DODATEK č. 3 KE SMLOUVĚ O DÍLO

Tímto dodatkem č. 3 se mění ustanovení smlouvy o dílo č. zhotovitele: EUROVIA CS, a.s.: 107/1/2022 (1856.2241107TSE), AQUASYS spol. s r.o.: AQS/2022/42/51117 na akci „**Místní komunikace Jamská - Nákupní park**“ následovně:

Místní komunikace Jamská – nákupní park

**Evidenční list změny stavby**

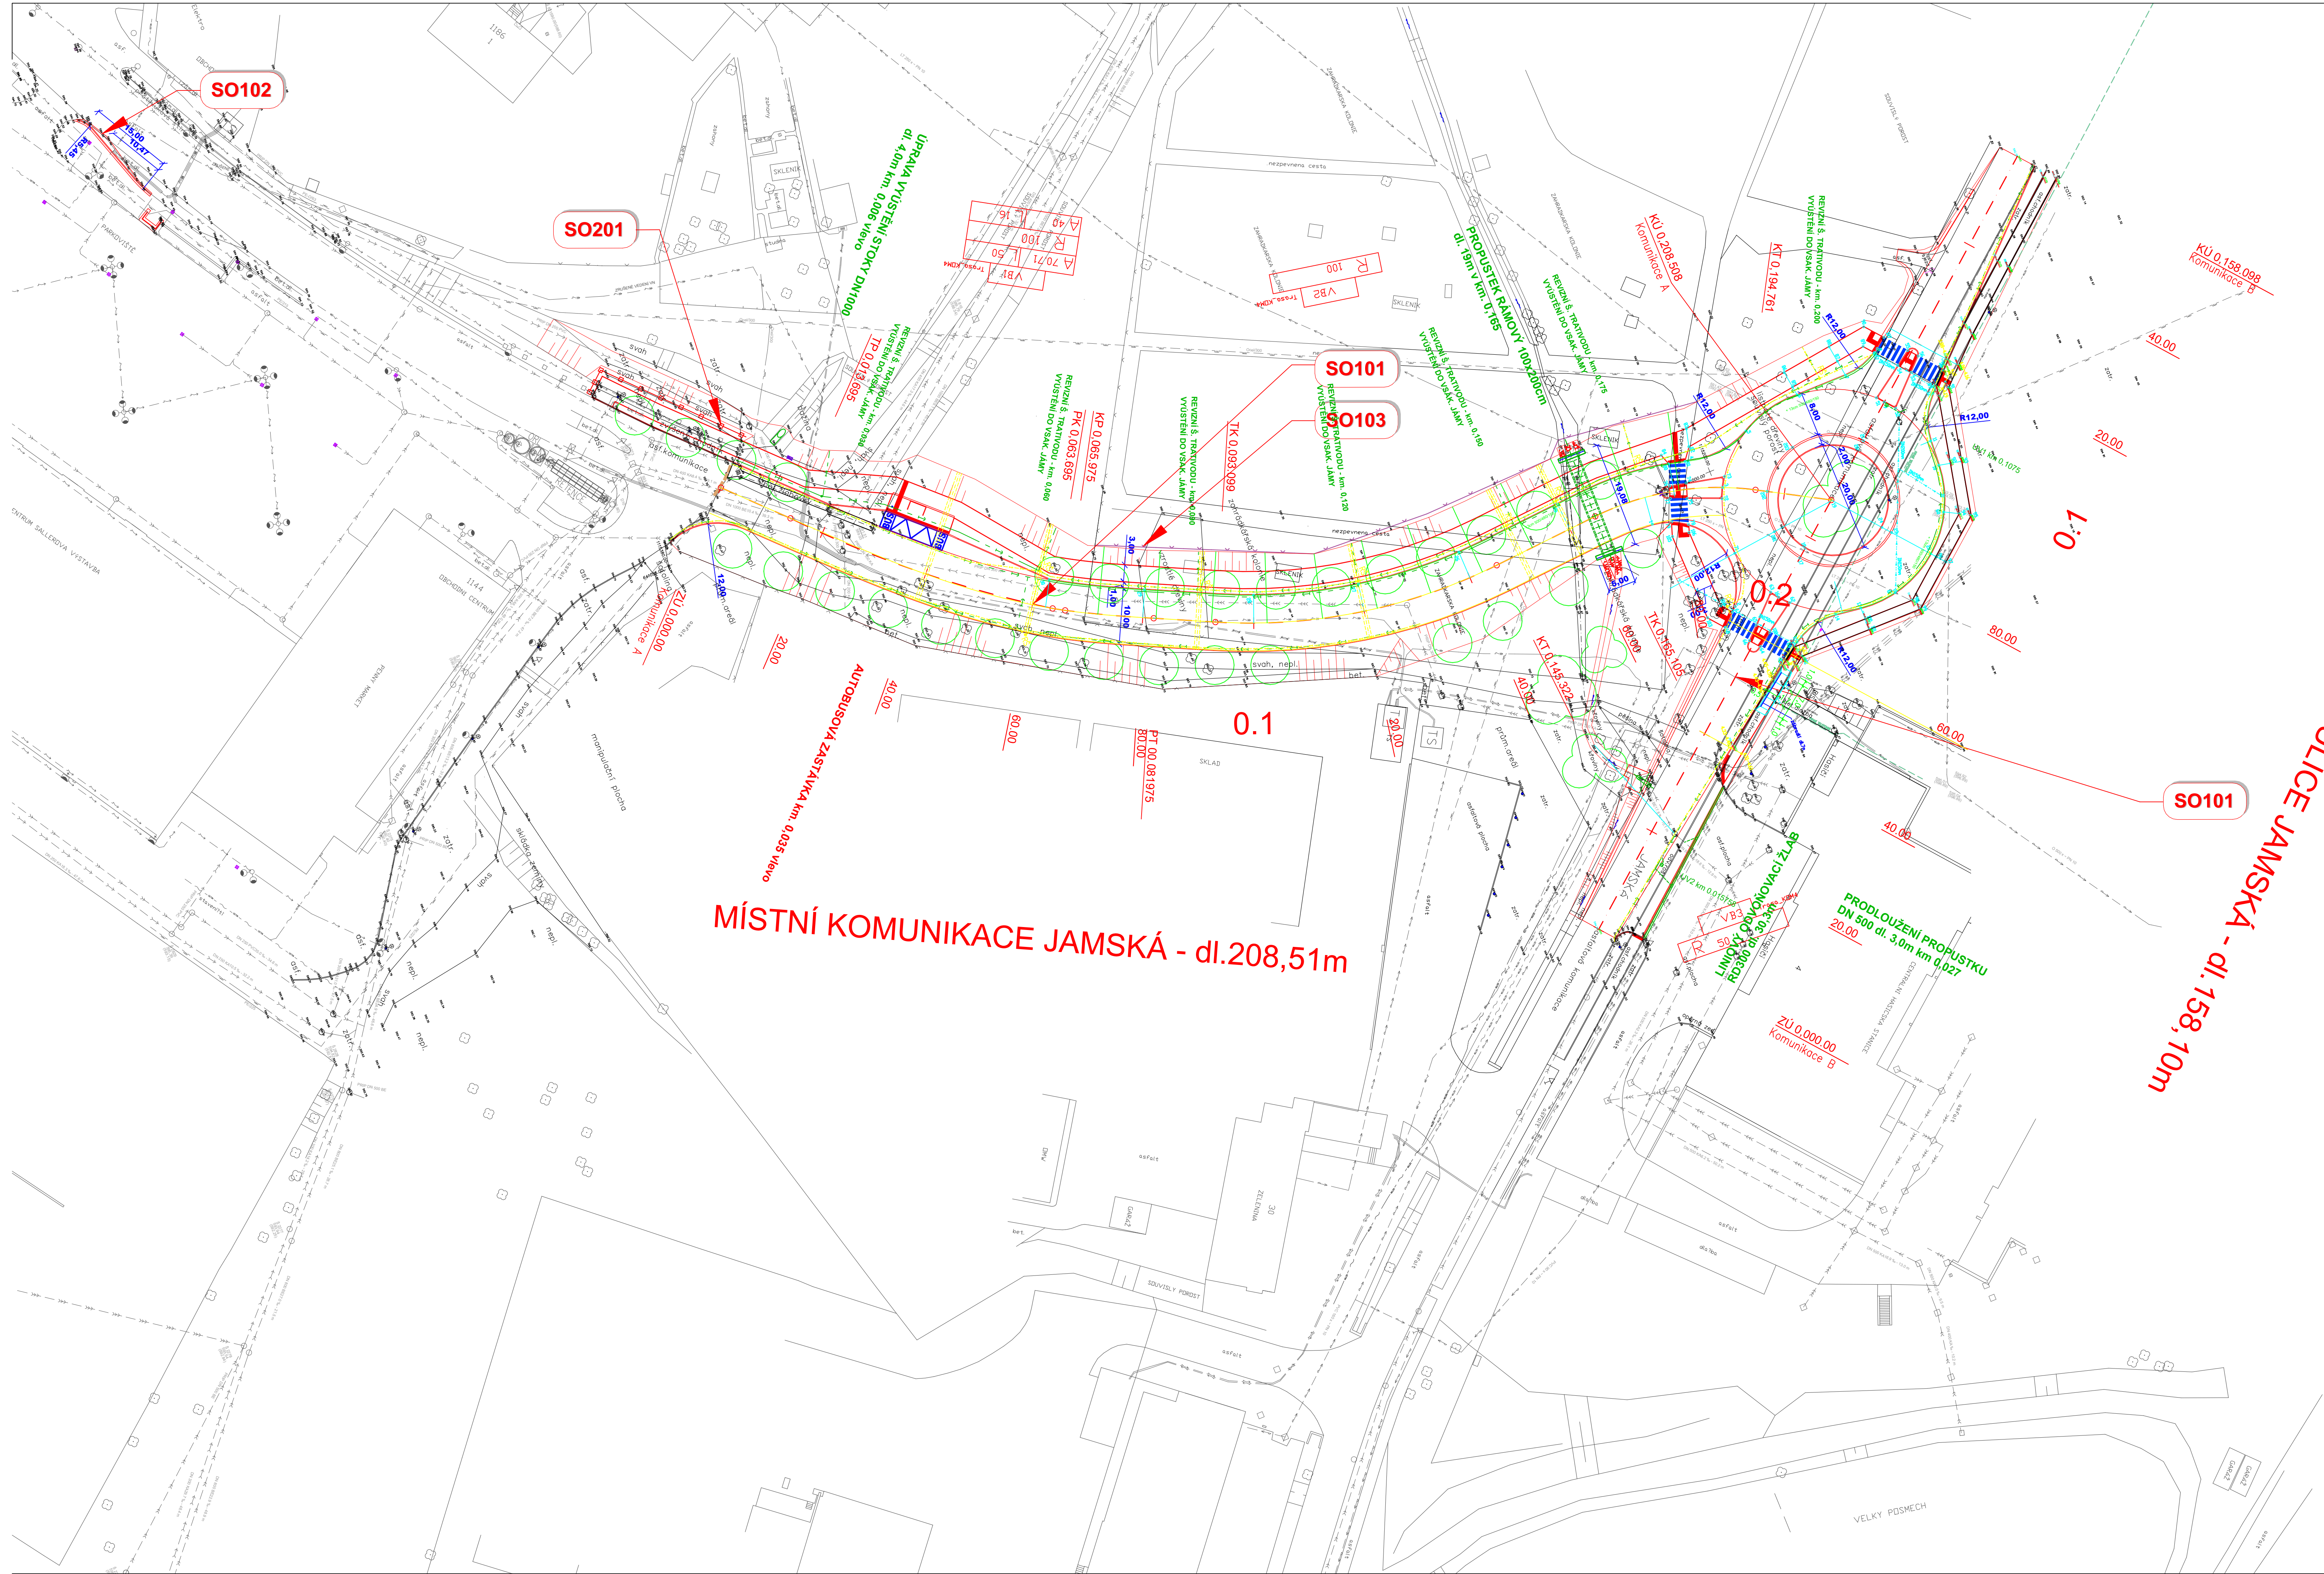
ZBV 101.07 Změna založení komunikace - na základě vyhovujících parametrů zkušební pole založení komunikace byl odsouhlasen způsob založení viz. zápis z kontrolního dne č. 15, odst. 11.6 „Založení komunikace“.

Součástí změny (požadavku projektanta) bylo také přepracováno odvodnění komunikace dle aktuálních poměrů na stavbě.
